WP France 23

Réponse à l'avis de L'Autorité Environnementale

Rédigé le 13/07/2018

La société WP France 23 a sollicité une autorisation unique en vue d'exploiter un parc éolien de cinq machines et trois postes de livraison sur le territoire de la commune de La-Neuville-Sire-Bernard (80).

Annexe 5 : *Carte de synthèse des contraintes au sein de la zone d'étude*

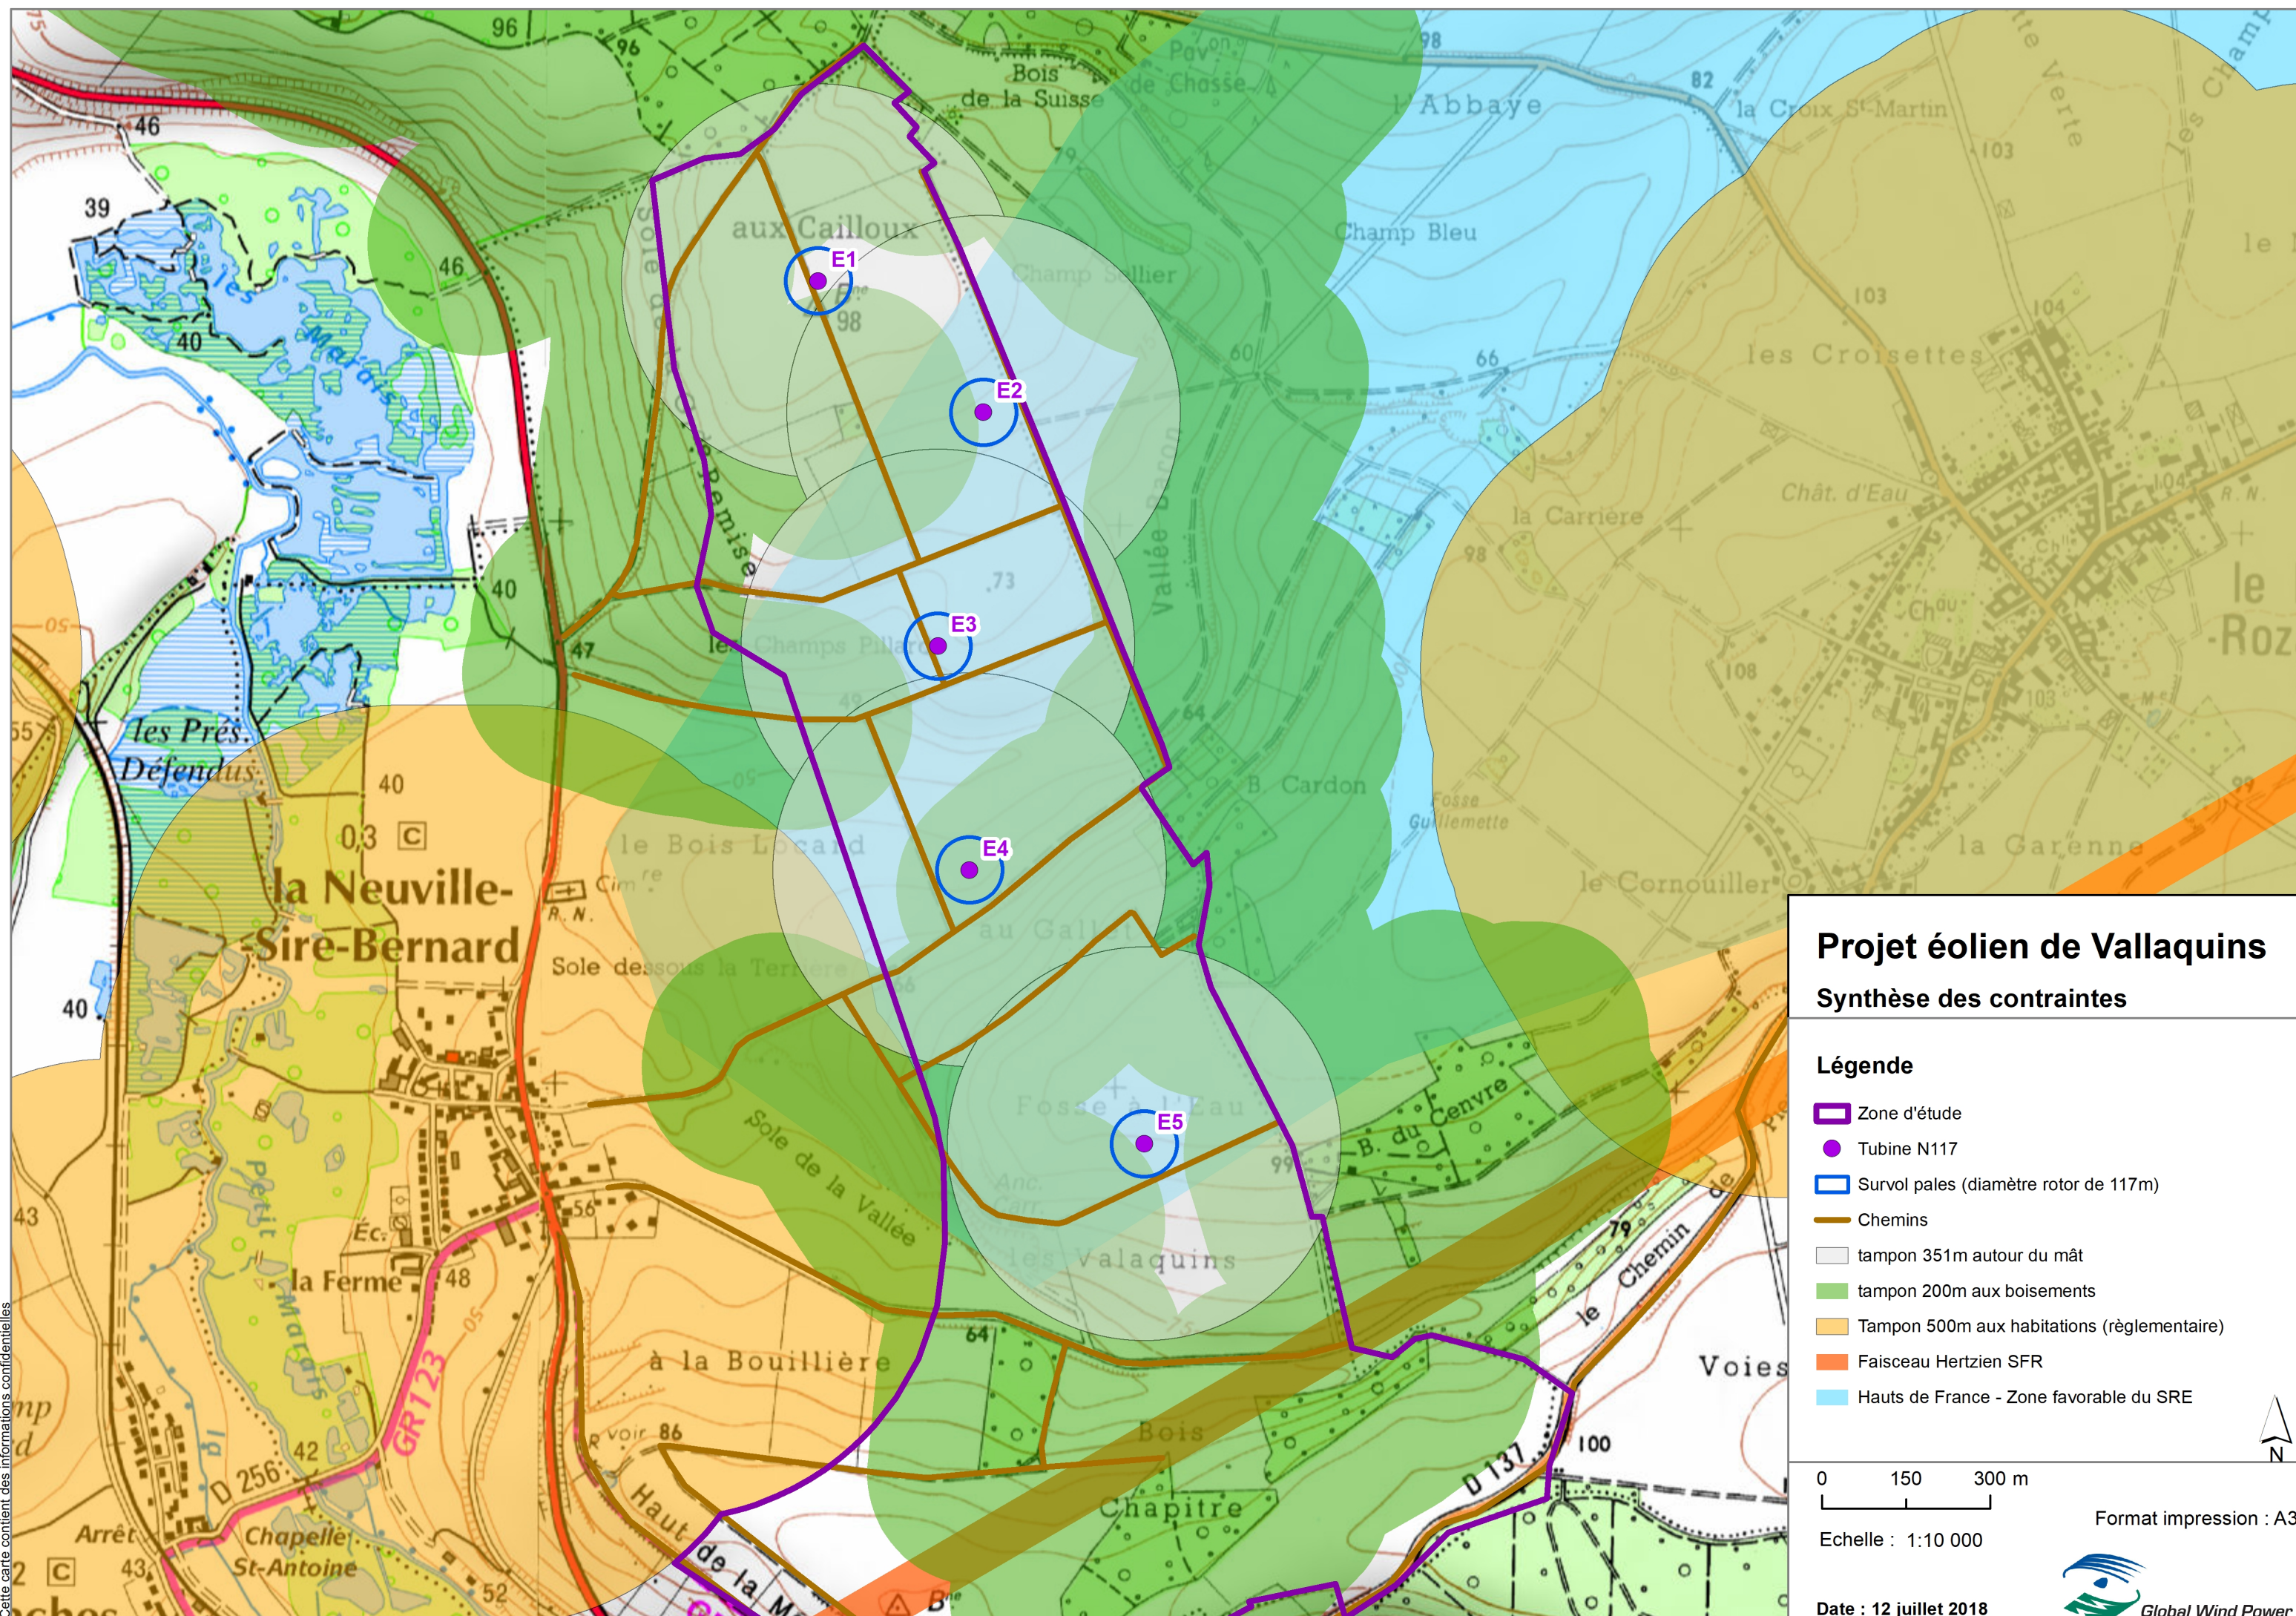
- 6) Page 10/11 : « Concernant les impacts sur les chauves-souris, le pétitionnaire a identifié un certain nombre de zones à enjeux dans l'état initial, même si celui-ci comporte l'insuffisance citée ci-dessus. Vis-à-vis de ces zones, il a souhaité appliquer les préconisations d'Eurobats3 de ne pas implanter d'éoliennes à moins de 200 mètres en bout de pâles d'une zone à enjeux pour les chauves-souris.

Cette préconisation n'a pas été respectée (cf. figure 159 page 382 de l'étude d'impact sur l'environnement). Il existe des distances d'environ 150 mètres entre les éoliennes E1, E2, E4 et E5 et la zone à enjeux (zone avec un taux de fréquentation qualifié de très important - figure 123 page 258 de l'étude d'impact sur l'environnement). L'éolienne E4 est également située à environ 35 mètres d'une formation arbustive pour laquelle un taux de fréquentation moyen a été relevé lors des inventaires.

L'autorité environnementale recommande de revoir la localisation des éoliennes E1, E2, E4 et E5 afin de respecter les préconisations d'Eurobats sur l'éloignement des formations boisées. »

➔ **Réponse de WP France 23** : *La proposition de bridage vient pallier le fait que certaines éoliennes sont à moins de 200 m. Ainsi l'éolienne n°4 se verra affecter un plan de bridage conforme aux attentes de la DREAL. Ainsi, le pétitionnaire a entrepris de mettre en place une régulation forte au niveau de ces éoliennes*

A noter que la carte disponible en page suivante démontre l'impossibilité de respecter un éloignement de 200m bout de pale aux lisières pour les éoliennes E1 E2 et E4 quelque soit l'axe de la translation envisagée.

Considérant ces conclusions ainsi que le contexte foncier du projet, WP France 23 n'est pas en mesure de modifier sensiblement les implantations des éoliennes E1, E2, E4 et E5. Bien que ne respectant pas la recommandation des 200m bout de pale aux lisières, l'implantation de ces éoliennes présentent un impact très faible et en cohérence avec l'état de l'art et les exigences de vos services.
